# SERWISOWA INFORMACJA LISTOWA

<b>DATA</b>	3 października 2018	<b>SIL-003/SZD/2018</b>
<b>TEMAT:</b>	Układ sterowania sterem wysokości w szybowcach SZD-54-2 „Perkoz”.	
<b>DOTYCZY:</b>	Wszystkie egzemplarze szybowców SZD-54-2 „Perkoz” do numeru 542.A.18.021W włącznie.	
<b>TERMIN REALIZACJI:</b>	Przed wykonaniem kolejnego lotu.

Rys. 1 Napędy w kabinie

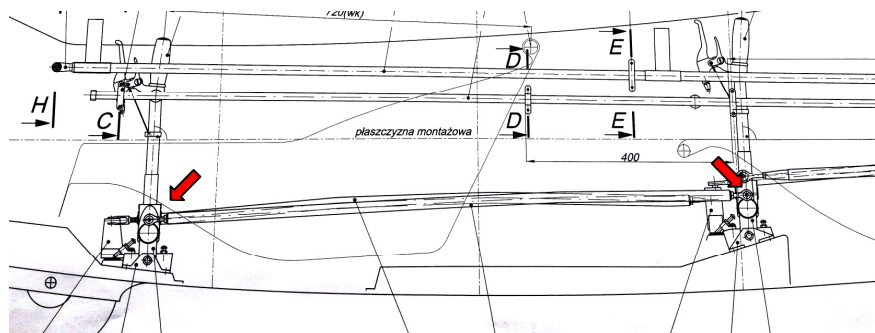
- Dokonać kompleksowego sprawdzenia wzrokowego połączeń w układzie napędu steru wysokości w kabinie:
  - zdemontować osłonę drążka przy przednim siedzeniu;
  - zdemontować siedzisko tylnego siedzenia;
  - dokonać przeglądu połączeń popychaczy do obu sterownic w miejscach zidentyfikowanych na Rys. 1 (czerwone strzałki):

Zwrócić uwagę na:

- rodzaj i stan zastosowanych nakrętek (dopuszczalne typy nakrętek to: **H-M6** wg BN 73/1117-01 lub **M6** wg DIN 980V, ISO 7042, NF E25410 lub BS 4929-1). Nakrętki te nie powinny być używane powtórnie w przypadku demontażu połączenia;
- ilość zwoi gwintu śruby wystającego z nakrętki to min. 1,5 zwoju lub - w przypadku pomiaru liniałem – nie mniej niż 1,5 mm.

W przypadku stwierdzenia niedotrzymania powyższych warunków, doprowadzić do ich spełnienia.

Rys. 2 Podłączenia napędu steru wysokości w części ogonowej szybowca

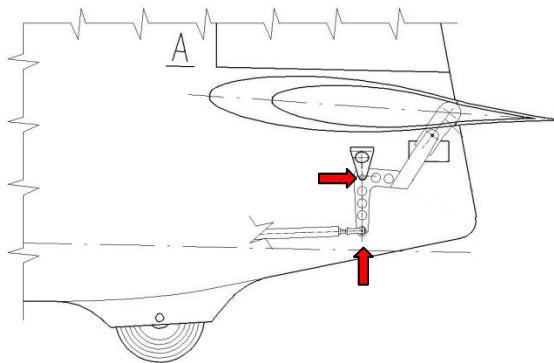
2. Sprawdzić wzrokowo warunki połączeń w układzie napędu steru wysokości w tylnej części kadłuba, jak pokazano na Rys. 2 (czerwone strzałki). Uwaga: jest to miejsce trudnodostępne, można posiłkować się lusterkiem, boroskopem, latarką.

- zdemontować usterzenie poziome;
- ocenić warunki osadzenia dźwigni kątowej napędu steru wysokości oraz podłączenia popychacza steru wysokości do dźwigni kątowej, jak podano w pkt 1.
